Serviço Público Federal
Ministério do Turismo
Secretaria Especial da Cultura
Instituto do Patrimônio Histórico e Artístico Nacional
PARECER TÉCNICO N.º 189/2022/COTEC IPHAN-MG/IPHAN-MG

Nome Interessado			Identificação do Bem		
Instituto Federal de Educação, Ciência e Tecnologia do Sudeste de Minas Gerais - IF SUDESTE MG / Paula Carolina Dias Madeira			Colégio Cataguases (Escola Estadual Manoel Inácio Peixoto)		
Nº Processo Administrativo			Endereço do Bem		
01514.001533/2021-14			Chácara da Granjaria, s/nº, Granjaria, Cataguases, MG		
Endereço do Interessado			Procedência		
Chácara da Granjaria, s/nº, Granjaria			X	Solicitação requerente	
Telefone	Município/UF			Regularização	
-	Cataguases / MG			Solicitação Prefeitura Municipal	
Quadra nº	Setor	Cod. Id. do Bem	Motivo Solicitação		
-	-	-		Informação Básica	Reforma Simplificada
Uso Atual do Imóvel				Consulta Prévia	X Reforma ou Construções novas

**Assunto: COLÉGIO CATAGUASES - Escola Estadual Manuel Inácio Peixoto - Cataguases/MG.
Sistema de Climatização e de SPDA.**

Assunto: **Colégio Cataguases - projeto de instalações elétricas, subestação, climatização e SPDA - Cataguases/MG.**

01 - PROJETO CLIMATIZAÇÃO - Cortes- conflito entre os forros propostos e as aberturas.

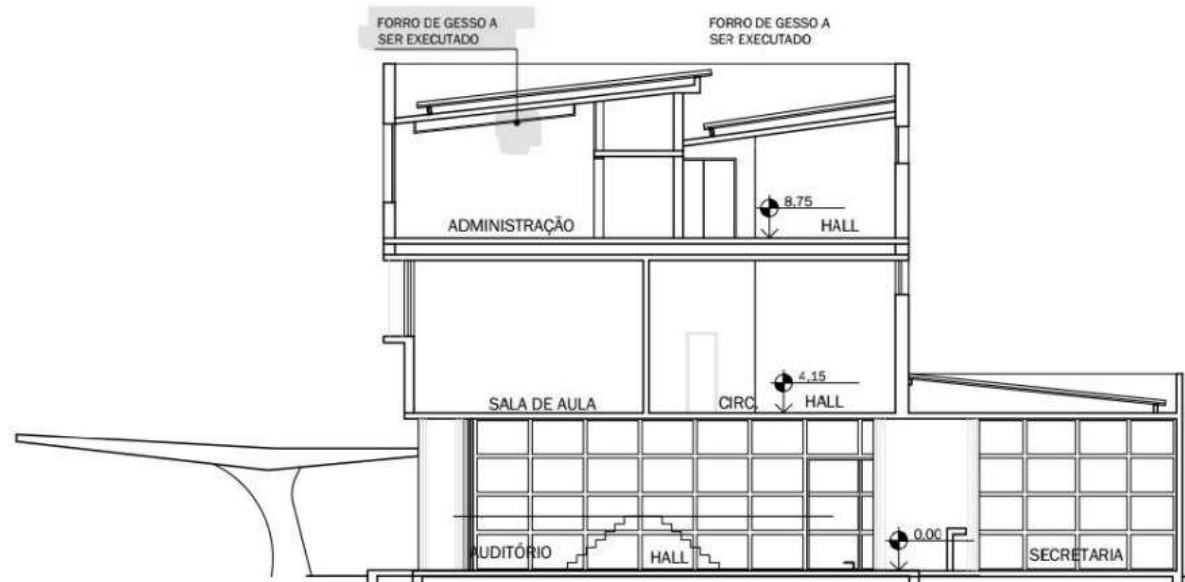
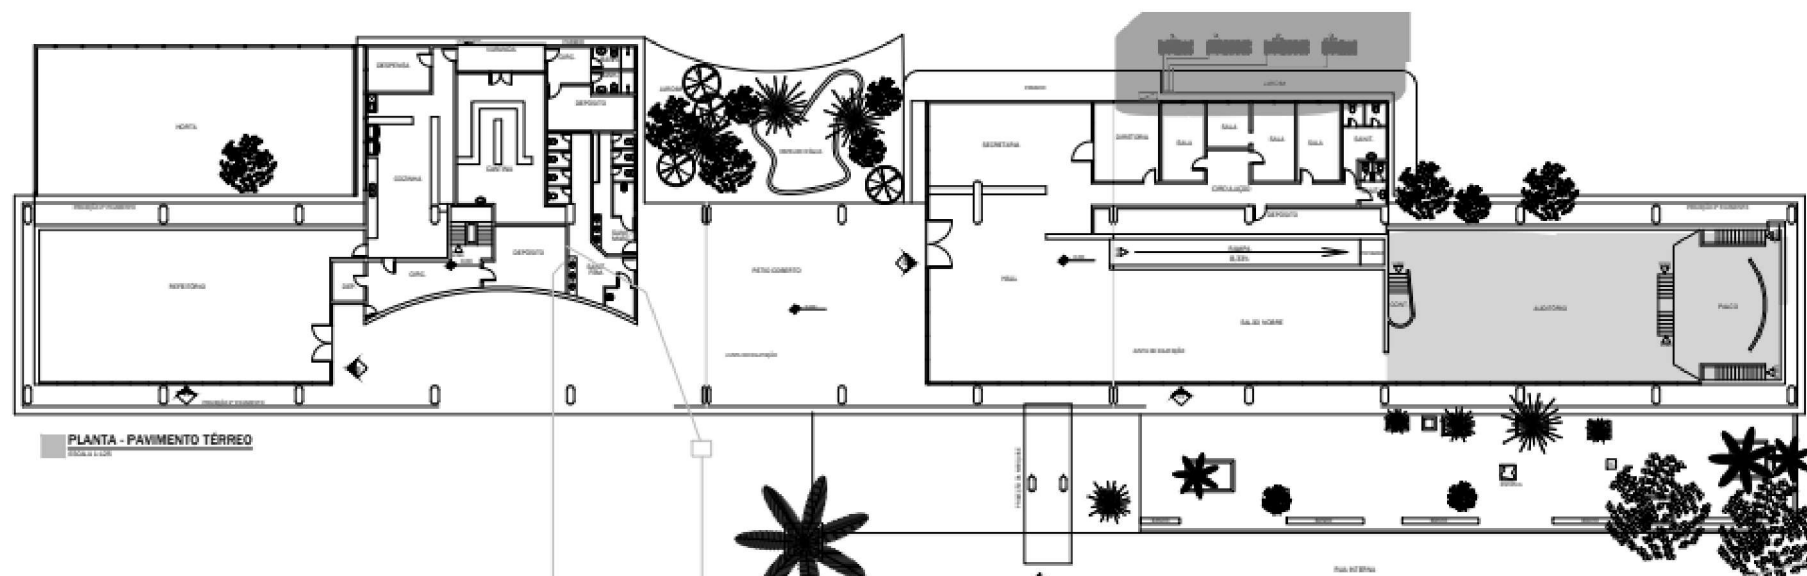
O forro previsto para passagem dos eletrodutos e tubulações, e embutimento de luminárias apresenta situação de conflito com as aberturas existentes **(Figura 01)** sendo solução interessante para recuperar a limpeza da laje original. Os aparelhos de ar condicionado (splits) não estão embutidos.

1. propor descidas de SPDA em todos os pilares das fachadas principal e dos fundos, contrariando a proposta estética horizontalizada e limpa deste projeto;
2. propor colocação de forro em todo o terceiro pavimento, gerando situação de conflito entre este novo elemento e as aberturas que alcançam a laje;
3. propor instalação de unidades condensadoras no pavimento térreo, em via de circulação e sem proteção;
4. tratar de forma diferenciada o terceiro pavimento, deixando espaços importantes (Diretoria, Salão Nobre, Auditório e Refeitório) sem climatização.

Como compensação e compatibilização da proposta de colocação de forro, considero necessário estudar o retorno das esquadrias da fachada principal do terceiro piso à sua configuração original. Este fechamento diminuiria o conflito entre o novo forro de gesso e as esquadrias de vidro, e seria um resgate da composição simétrica da fachada, alterada anteriormente **(Figura 07 e 09)**.

1. redução das descidas de SPDA nas fachadas principal e de fundos;
2. reversão (fechamento em alvenaria) das esquadrias da fachada principal, do setor esquerdo da edificação (leste);
3. revisão do local das condensadoras de ar evitando conflito com circulação e prevendo caixa d'água de incêndio;
4. opção de solução para o forro a ser instalado, com sancas com iluminação paralelas às fachadas principal e posterior (para "soltar" o elemento da laje original);
5. previsão de climatização para o Auditório e para a Diretoria da Escola Estadual, e de ventilação mecânica para o Refeitório.

02 - PROJETO CLIMATIZAÇÃO - localização das unidades condensadoras (circulação posterior) e sua proximidade com a Diretoria, o Foyer e o Auditório.

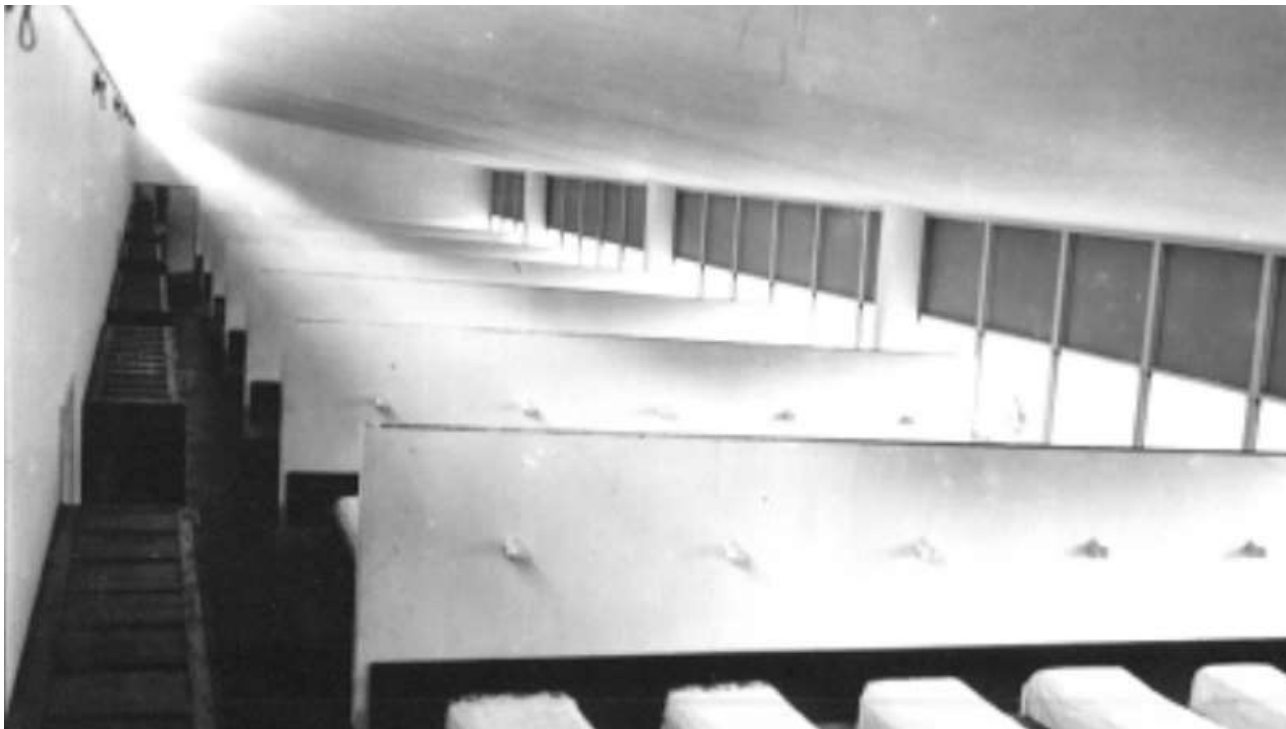
CLIMATIZAÇÃO - O projeto propõe climatização apenas para o terceiro piso, mas propõe a instalação de unidades condensadoras no andar térreo, em local de acesso de todos os alunos, junto à fachada dos fundos, próximo à Diretoria e ao Auditório. **(Figura 02 e 05)**

08 - PROJETO SPDA - fachadas dos fundos e principal - indicação das descidas de SPDA, em todos os pilares e sobre os volumes da administração e cozinha (invertidos)

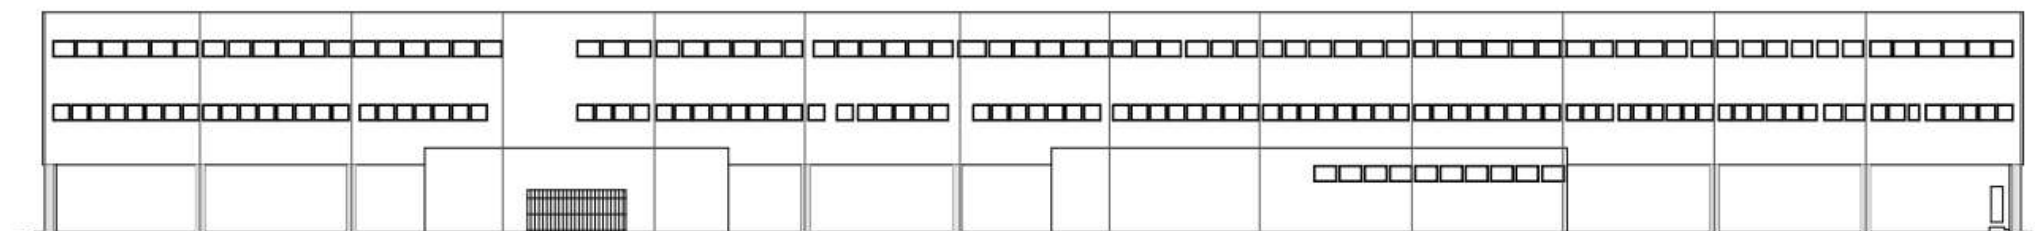
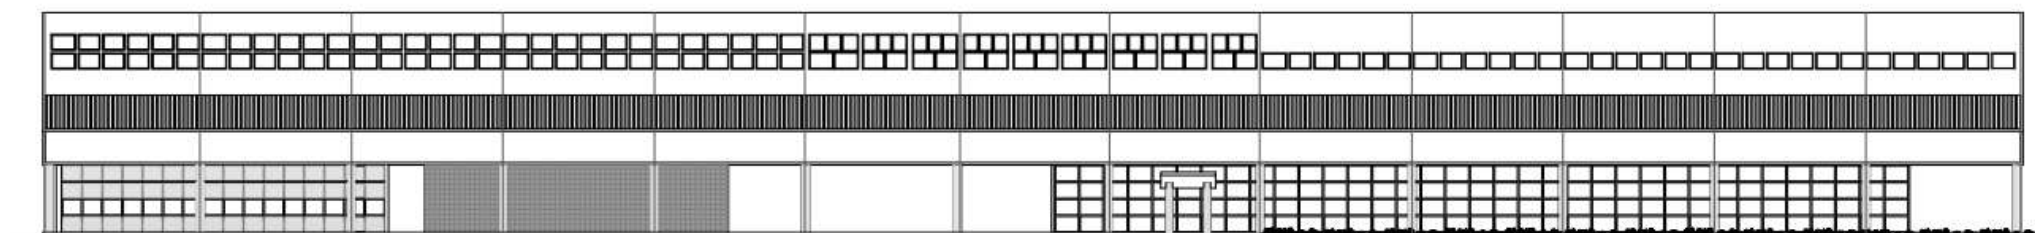
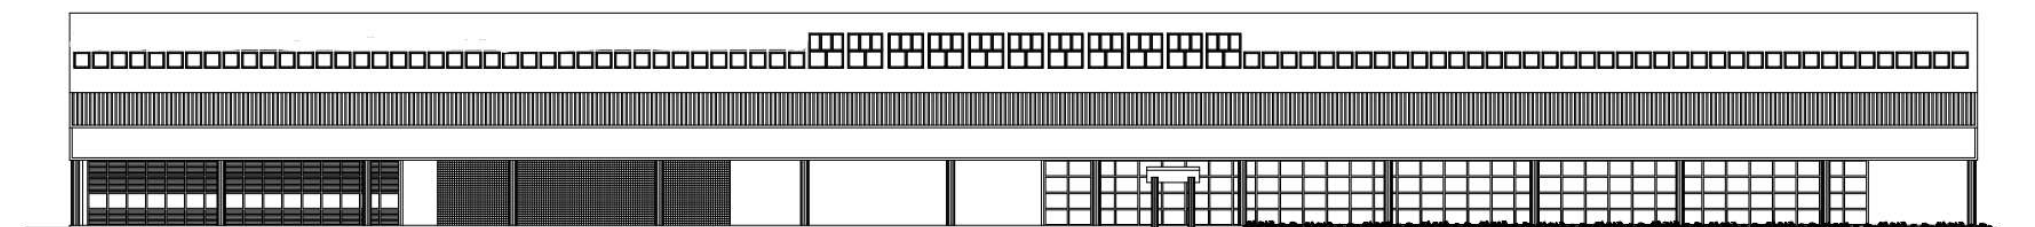
SPDA - O Projeto prevê a instalação de descidas da Gaiola de Faraday em todos os pilares da fachada principal, o que interfere negativamente na leitura da fachada principal. E também na fachada de fundos, sendo que esta é caracterizada por ter apenas as linhas de abertura horizontais. **(Figuras 03, 07 e 08)**

A solução deve contemporizar a necessidade de fixação destes cabos (ou barras) sobre os pilares revestidos com pastilhas e sobre os relevos da fachada (esquadrias e brise) **(Figura 04)**.
